Optyczne różnice napinacza 531 0565 30

Stan 05.2008

INA 0011

Fot. 1: 531 0565 30 (wersja stara)

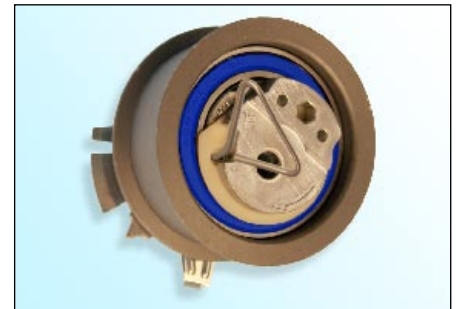
- Mimośród z szczególnie utwardzonego metalu
- Warstwa wierzchnia z E-Coat (czarna)
- niebieski pierścień uszczelniający łożyska

- Mimośród z lanego aluminium
- Warstwa wierzchnia galwanizowany cynk (jasny brąz)
- brązowe lub niebieskie uszczelnienie łożyska

W wyniku rozwoju naszych produktów, nastąpiła modyfikacja napinacza **531 0565 30**.

Niniejsza informacja serwisowa wskazuje optyczne cechy starej i nowej wersji napinacza.

Stara wersja napinacza **nie** jest wycofana i może on być dalej stosowany zgodnie z instrukcją montażu producenta pojazdu!

Podczas montażu nowej wersji napinacza, chronić powierzchnię toczną przed uszkodzeniem!
